■ Vaillant: Zusätzliche Sicherung der Abgasführung nötig!

Kunden, die Vaillant-Heizgeräte ecoTEC oder ecoCompact aus den Baujahren 2001 bis 2003 und mit dieser T-förmigen Abgasführung betreiben, sollen sich an Vaillant wenden

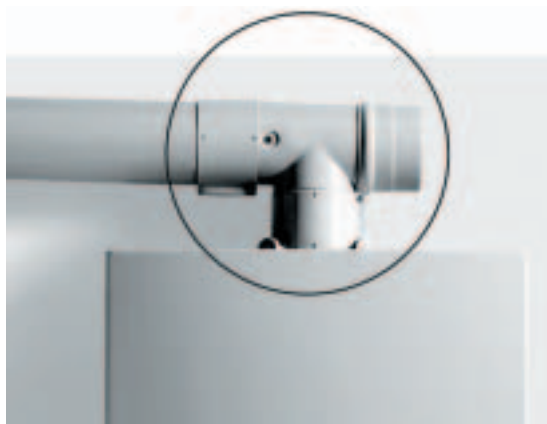
Im Rahmen der regelmäßigen Produktüberprüfung nimmt Vaillant bei einem Zubehörteil von Gas-Heizgeräten der Typen ecoTEC und eco-Compact eine Sicherungsmaßnahme vor. Dabei wird eine Verschlusskappe der Abgasführung zusätzlich fixiert. Für einen einwandfreien und sicheren Betrieb des Geräts muss die Kappe den Abgasweg verschließen. Anderenfalls könnte es zum Austritt von Abgasen kommen.

Diese vorsorgliche und qualitätsverbessernde Maßnahme betrifft ausschließlich Abgasfüh-

rungen, die mit einem T-Stück versehen sind (siehe Foto). Betroffen sind Installationen aus den Baujahren 2001 bis 2003, die mit Vaillant-Heizgeräten der Bezeichnungen ecoTEC und ecoCompact verbunden sind. Das Unternehmen informiert(e) dazu in einem ersten Schritt über Anzeigen sowie im Internet (siehe Infos) die Öffentlichkeit und ersucht(e) Installateure und Rauchfangkehrer schriftlich um Unterstützung. Zusätzlich werden bekannte Kunden, die solche Geräte besitzen, direkt angeschrieben.

In einem weiteren Schritt werden die Verschlusskappen der Geräte der betroffenen Kunden zusätzlich fixiert. Die Kosten der Aktion übernimmt Vaillant. ■
